柏崎刈羽原子力発電所3号機

新潟県中越沖地震後の設備健全性に係る
屋外重要土木構造物の点検・評価状況について

平成22年11月15日

東京電力

■ 原子炉補機冷却系配管ダクト (B系) のひび割れ状況

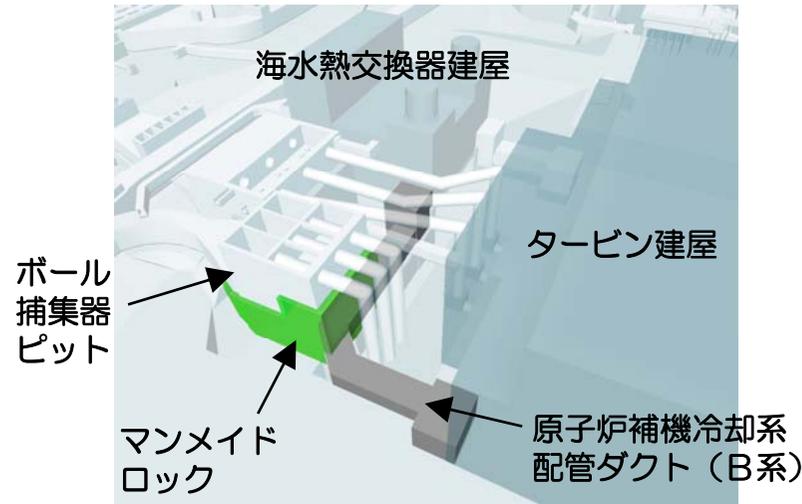
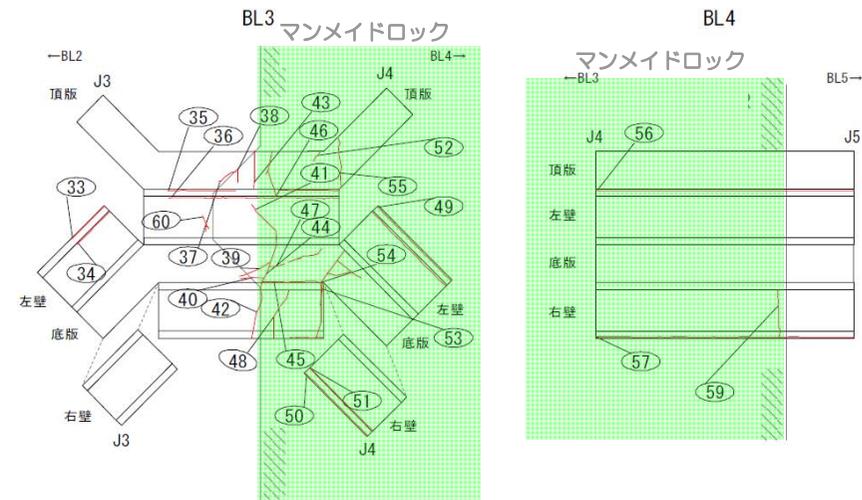
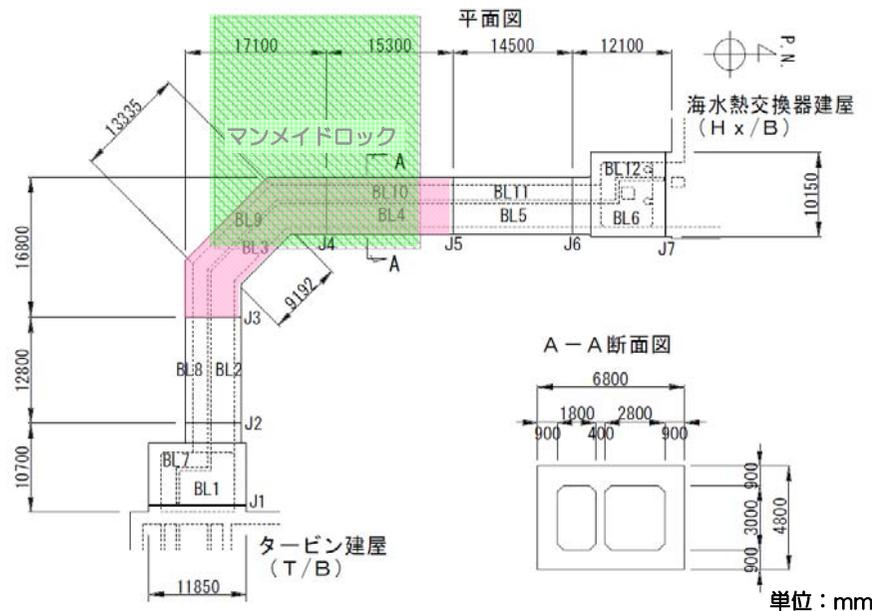
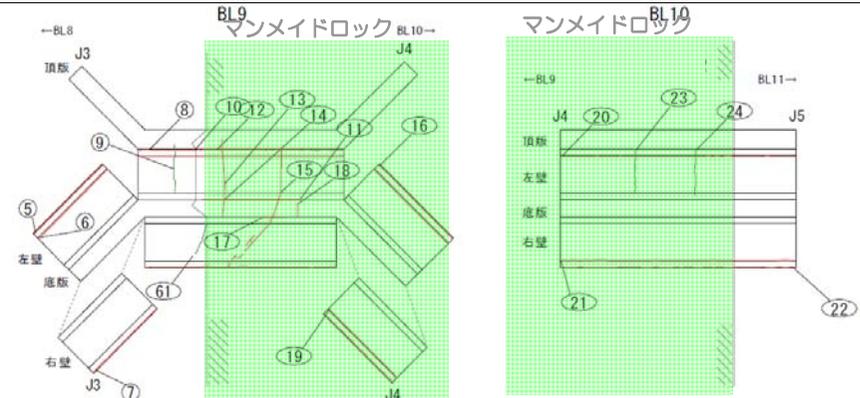
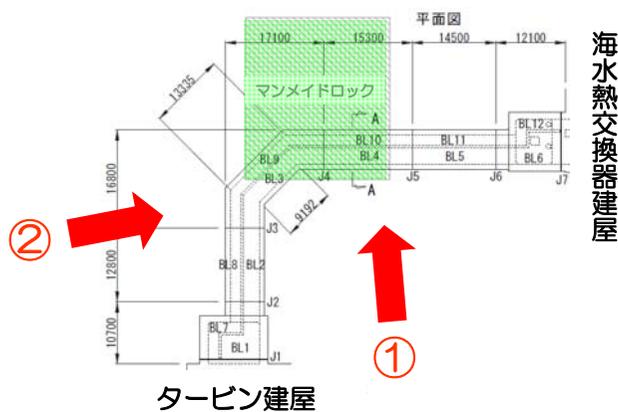
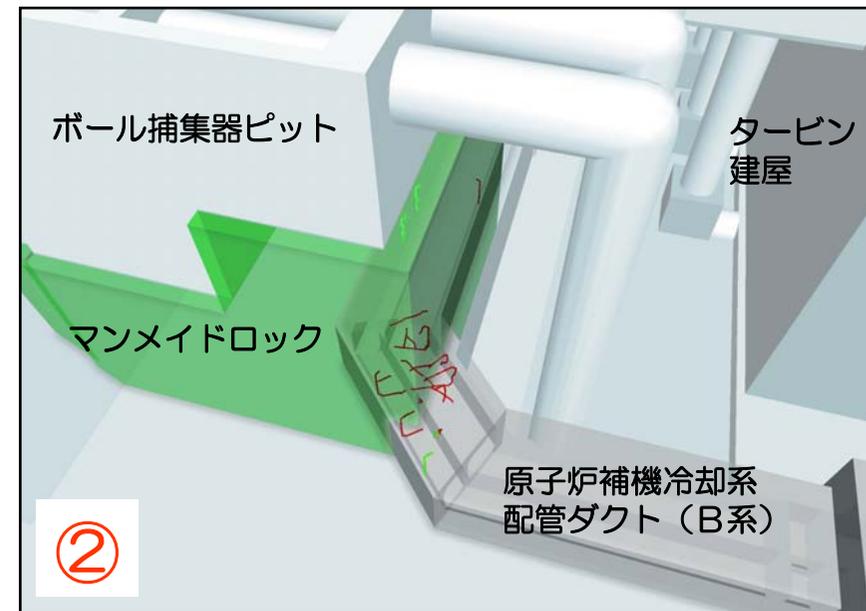
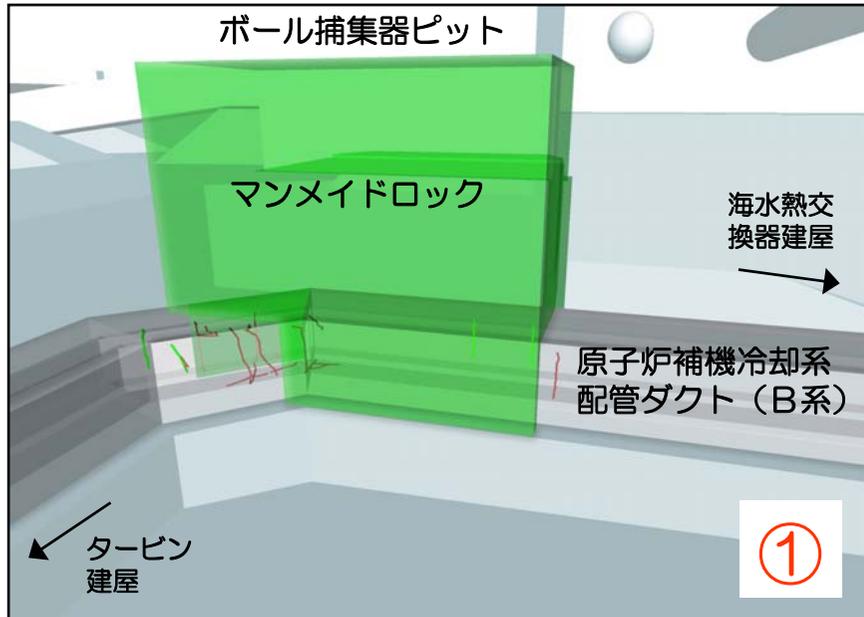
原子炉補機冷却系配管ダクト（B系）において、一部に使用されているマンメイドロックについては、解析上の取扱いに配慮すること。

- ・ マンメイドロックの端部に、軸直交方向の不規則なひび割れを確認。
- ・ これらのうち一部のひび割れは、新潟県中越沖地震の以前からも確認。

新潟県中越沖地震の以前から生じていたひび割れが、マンメイドロックによる影響を受けて進展したものと考えられる。

■三次元地震応答解析結果（配管ダクト（B系））

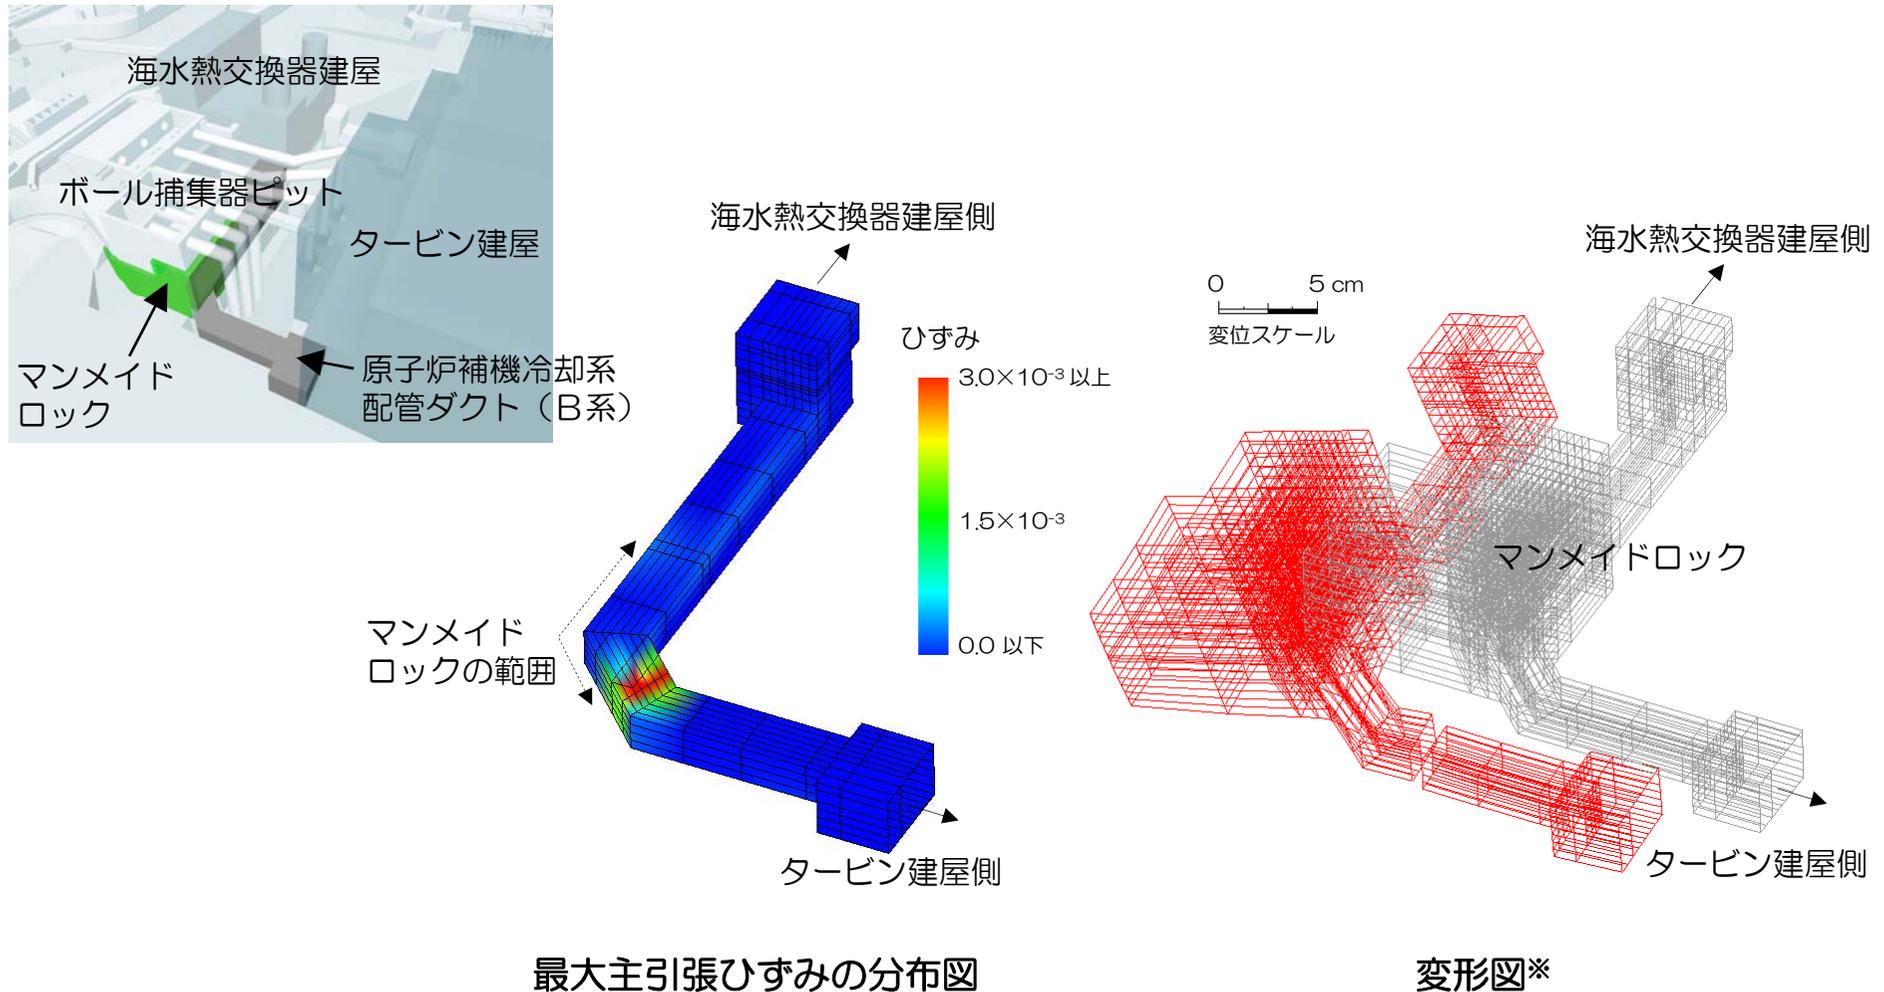
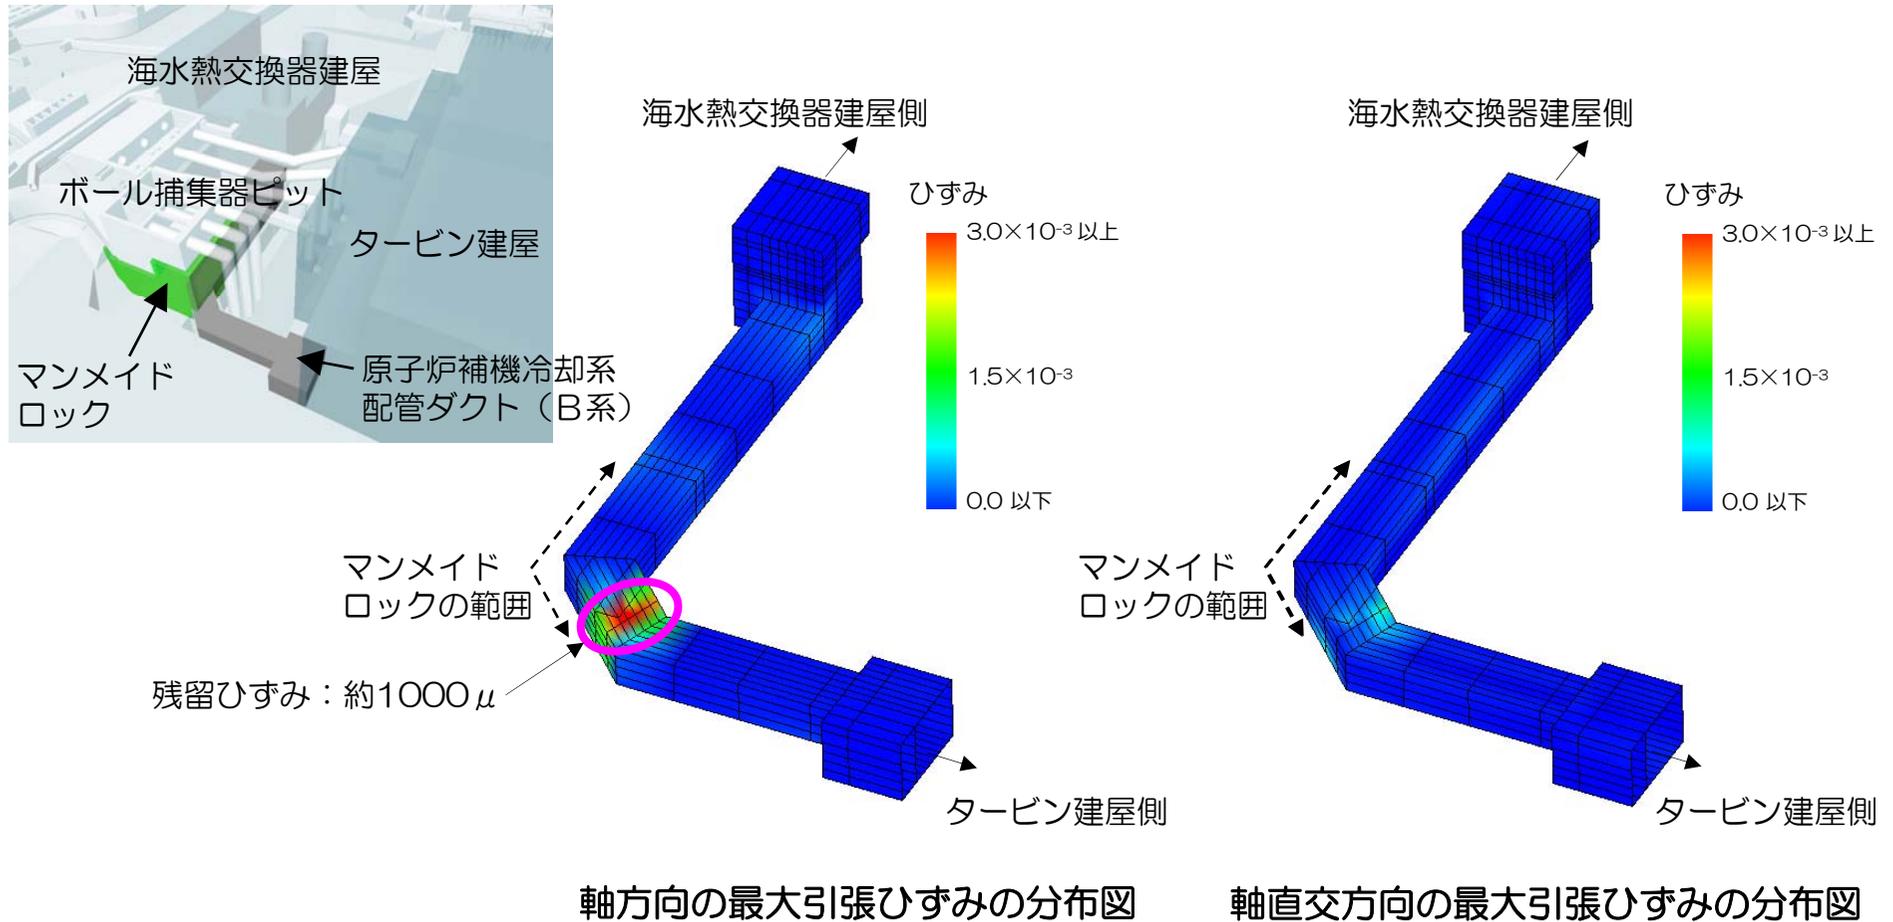
マンメイドロックや近接構造物などの影響を考慮できる**三次元地震応答解析**を実施し、配管ダクト（B系）で確認されたひび割れの発生原因について検討

引張ひずみは、原子炉補機冷却系配管ダクト (B系) の軸方向 (配力鉄筋方向) で卓越して発生しており、確認されたひび割れが軸直交方向に発生していることと一致している。

原子炉補機冷却系配管ダクト（B系）において確認されたひび割れは、新潟県中越沖地震の以前から生じていたひび割れが、地震によりマンメイドロックの端部で、その影響を受けて進展したものと考えられる。
